第18回甲子川の明日を語る会 開催報告書

開催日：令和4年9月15日

作成：岩手県沿岸広域振興局土木部

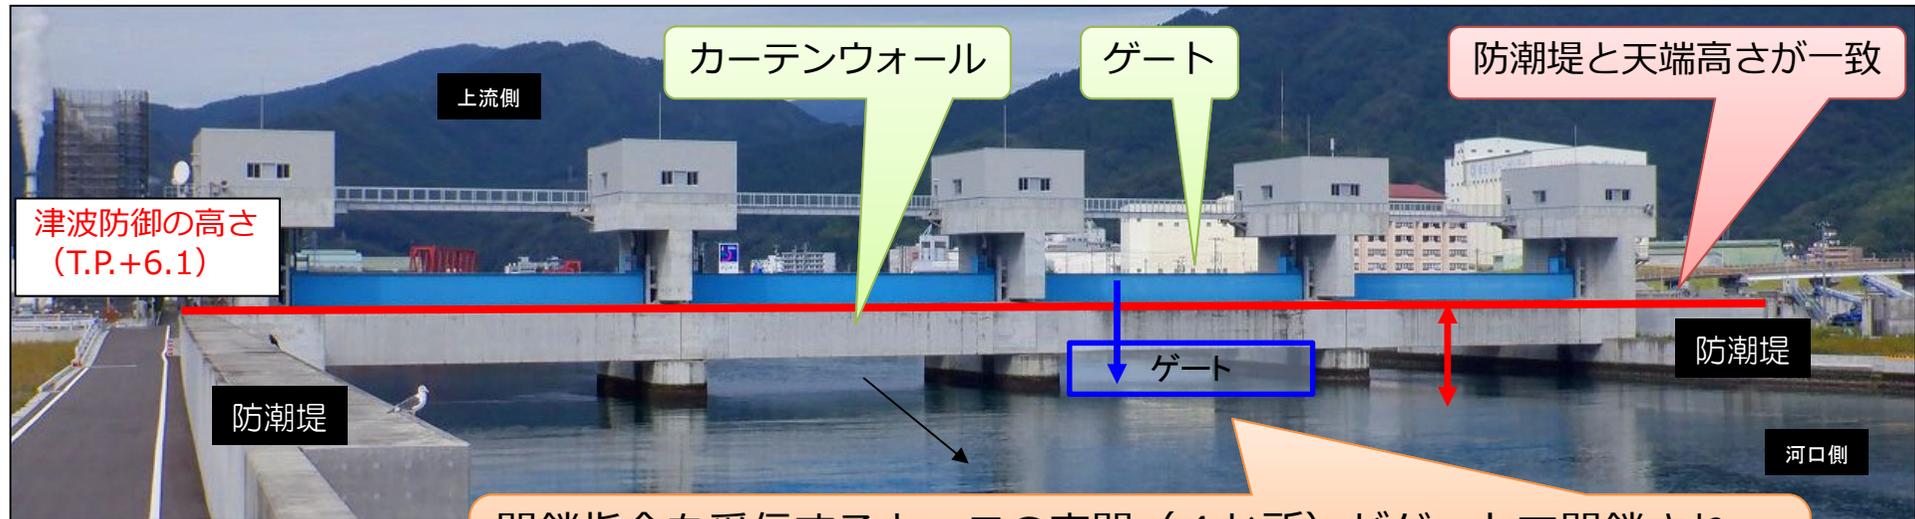
水量が少ない時期もあるので、**河道掘削の方法（滯筋の残し方）を配慮したほうがいい。**

昔は1～2mほどあった滯筋の水深が堆積によりかなり浅くなっていると感じる。滯筋に手を付けない方針としているようだが、生物の生息環境の観点からは、甲子川に関して言えば、滯筋も掘削して**水深を確保すべき**であり、堆積分の掘削により元の河床が現れると考える。

また、この際、滯筋と堆積部とは段差ではなく**滑らかにする**方がよい。

工事実施の際に参考にします。

カーテンウォールの質問についての補足資料です。

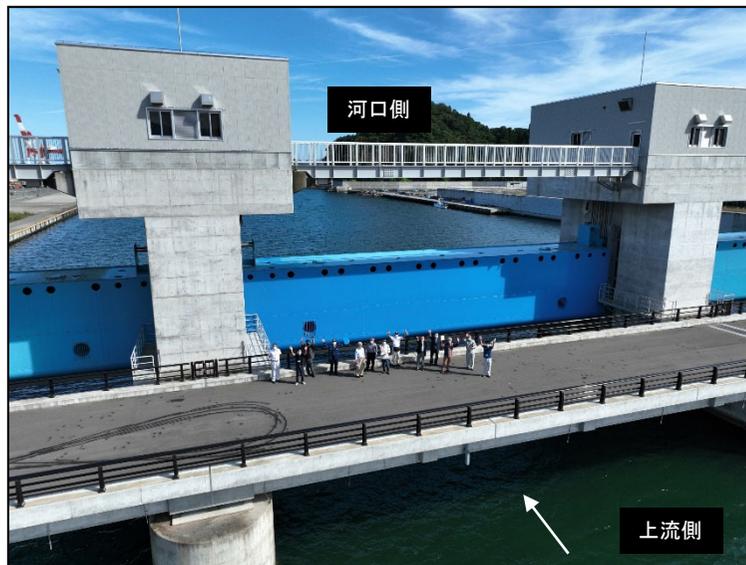
水門ゲートと隣接防潮堤の高さがあわないのでは？

水門前面に**カーテンウォール**が整備されており、カーテンウォールの天端高さ
と防潮堤の高さが一致している。

閉鎖指令を受信すると、この空間（4か所）がゲートで閉鎖され、**防潮堤天端と同じ高さ**までの津波の流入を防ぐことができます
